TITLE: Sheet_1		REV: 1.0
立创EDA	Company: Your Company	Sheet: 1/1
	Date: 2022-02-20	Drawn By: robot-dreamer

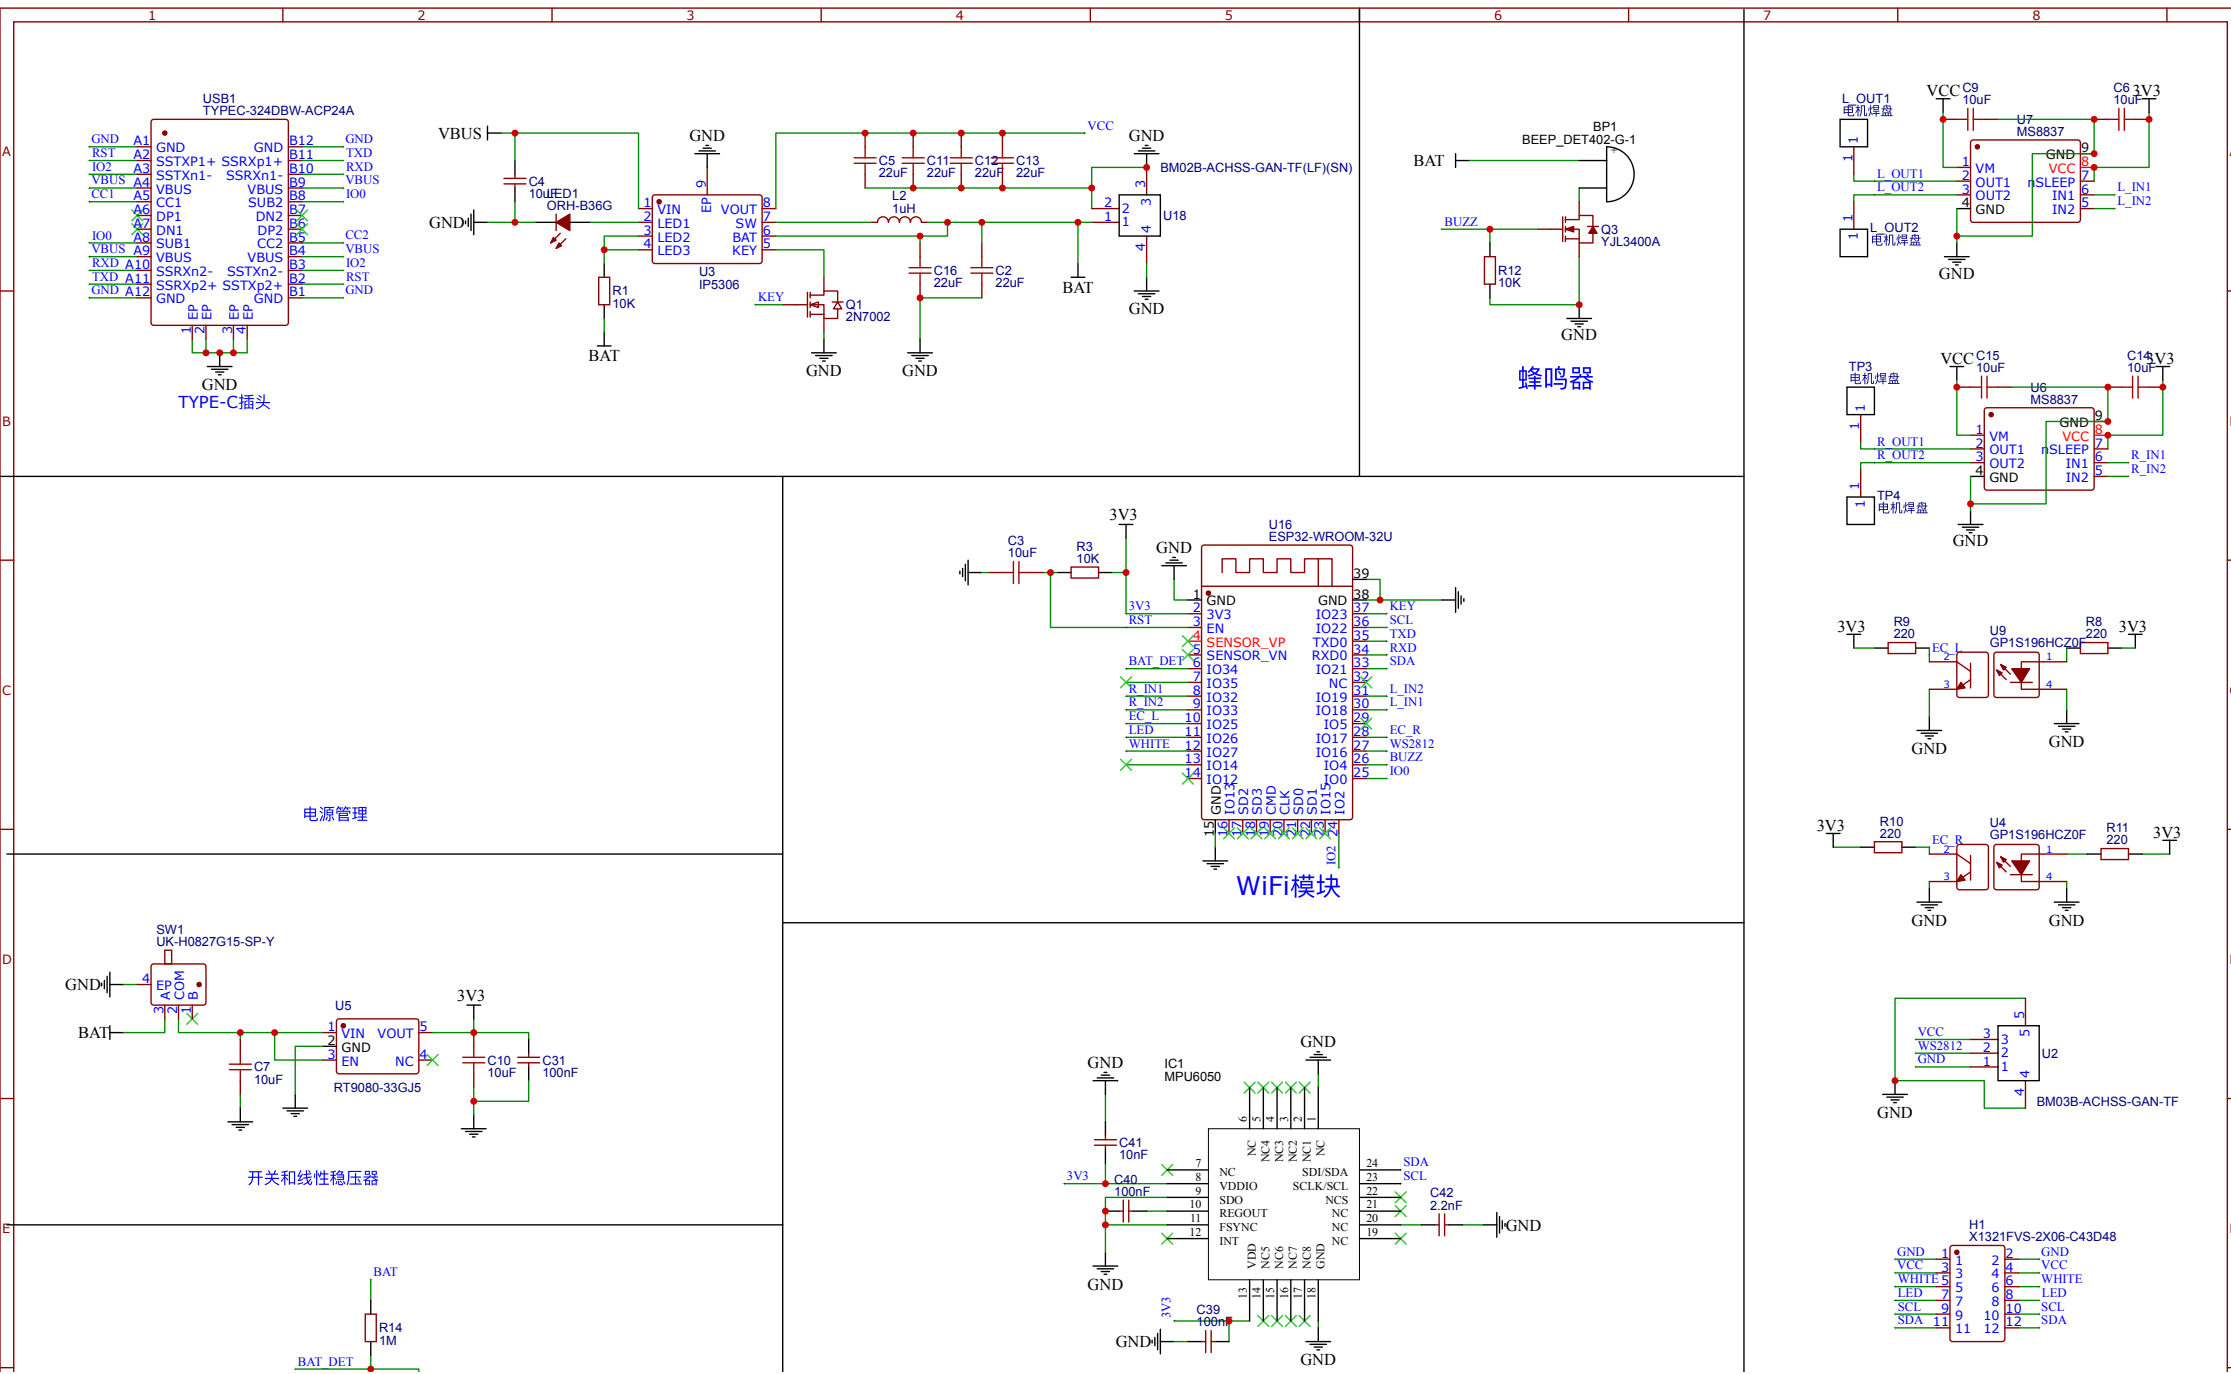
- 1.将TypeC插头换成了半插半贴的型号，这样配合串口板就可以实现正反插都没问题了
- 2.将板子两个边缘向内缩小了0.2mm，不容易和轮子发生干涉
- 3.将红外传感的位置向外各移动了0.15mm。
- 4.重大变更：原有的电路原理图没有5V升压电路。现在换用TP5306电源管理芯片，产生5V的电源，同时替换TP4056
